DS183/DS184

AS9300

F1330

AQ5291

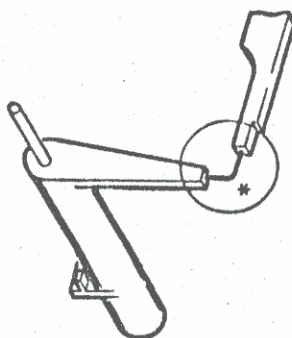
- Posição 414 - Alavanca de acionamento.
- Devido a grande incidência de quebra da alavanca, código 4806 403 37118, utilizada no aparelho acima, sugerimos uma recuperação conforme desenho abaixo :

- Onde há indicação com asterisco (*), foi utilizado um arame rígido metálico dobrado num ângulo de 90 graus (exemplo arame do "clips") introduzido num orifício feito em ambas as partes da peça e colada com cola Super bonder.
- Os furos das peças onde será introduzido o arame deverá ser feito com a utilização de uma broca apropriada, estando esta de acordo com o diâmetro do fio a ser utilizado. (Ex.: 1,5mm)
